RESOLUCIÓN DIRECTORAL N° 1448-2023-OEFA/DFAI

EXPEDIENTE N° : 0959-2022-OEFA/DFAI/PAS
ADMINISTRADO : COMPAÑÍA MINERA CHUNGAR S.A.C.¹
UNIDAD MINERA : ISLAY
UBICACIÓN : DISTRITO DE HUAYLLAY, PROVINCIA Y
DEPARTAMENTO DE PASCO
SECTOR : MINERÍA
MATERIA : RECURSO DE RECONSIDERACIÓN
INFUNDADO
MULTA

Imagen: Extracto del Plano denominado “Plano Integrado de los Componentes a Modificar” y área de la ampliación del campamento del PAD

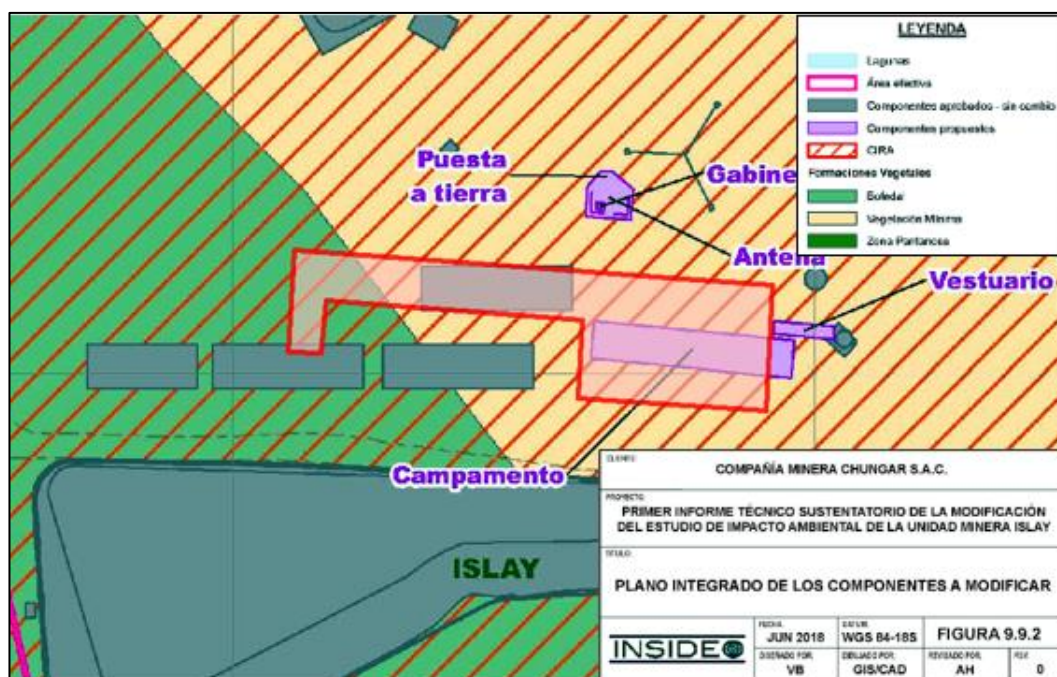
32. Sin perjuicio de lo antes señalado, de la revisión del Plano denominado “Instalaciones Aprobadas de la U.M. Islay” del Primer Informe Técnico Sustentatorio de la Modificación de Estudio de Impacto Ambiental de la Unidad Minera Islay, otorgado conformidad mediante Resolución Directoral N° 094-2018-SENACE-JEF/DEAR (en adelante, ITS 2018), se observa los componentes aprobados en los IGAs tales como el componente: campamentos, oficinas y comedor.

33. Asimismo, de la revisión del Plano denominado “Plano Integrado de los Componentes a Modificar”, se observa la ampliación de campamento y vestuario planteados para dicho ITS.

34. Ahora bien, en el capítulo 9 del PAD se señala que la ampliación del campamento está conformada por los componentes pabellón, módulos de oficinas, módulos de campamentos y módulos IT.

35. Para determinar si el administrado construyó el componente campamento según lo aprobado en sus IGAs, se procedió a georreferenciar el área de ampliación del campamento del PAD y los componentes aprobados tanto en la MEIA e ITS; de ello se desprende que, el administrado realizó la ampliación del campamento en un área mayor a lo aprobado en la MEIA e ITS:

37. En ese sentido, contrariamente a lo alegado por el administrado, la ampliación del campamento se realizó en un área mayor a lo aprobado en sus IGAS (MEIA e ITS), tal como se ha señalado en el PAD y esto ha sido corroborado con la imagen satelital.
38. Además, para el caso en concreto se evidenció que la ampliación del campamento se encuentra dentro de bofedal de la Figura 8.3.7 "Plano de ubicación de componentes del proyecto y bofedales" del ITS 2018, por lo tanto, no corresponde aplicar un ITS.
39. En consecuencia, el costo evitado se mantiene, quedando desvirtuados los alegatos presentados por el administrado.

Imagen: Extracto del Plano denominado “Plano Integrado de los Componentes a Modificar” e imagen satelital

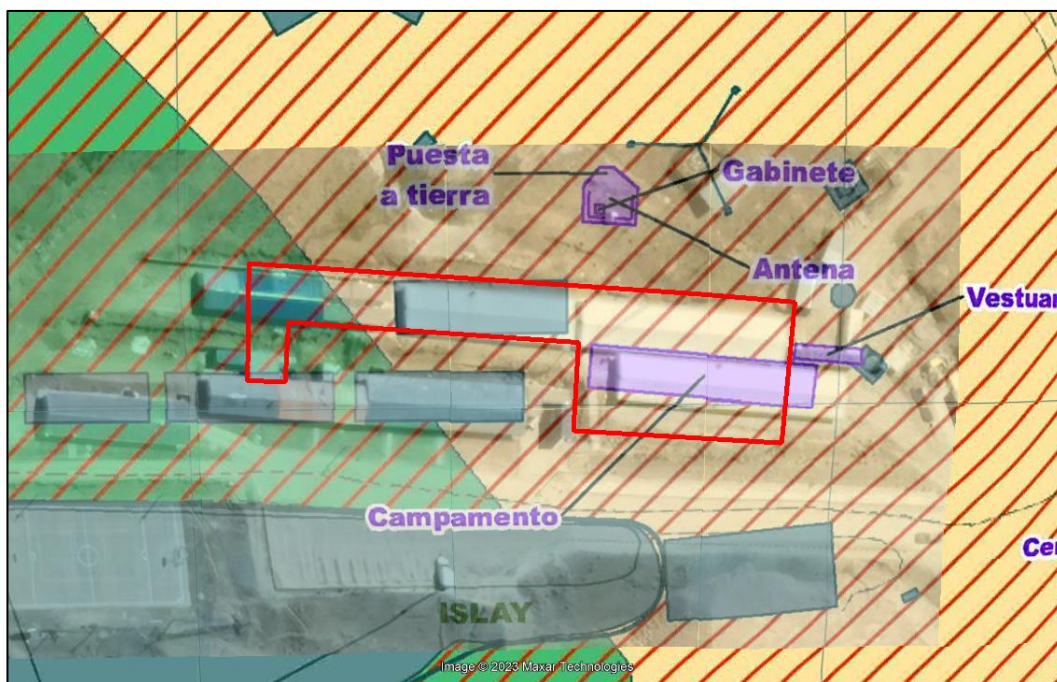
36. A mayor abundamiento, se ha georreferenciado con la imagen satelital del programa informático Google Earth, donde se observa claramente que la ampliación realizada al campamento ha sido en un área mayor a lo aprobado en los IGAs:
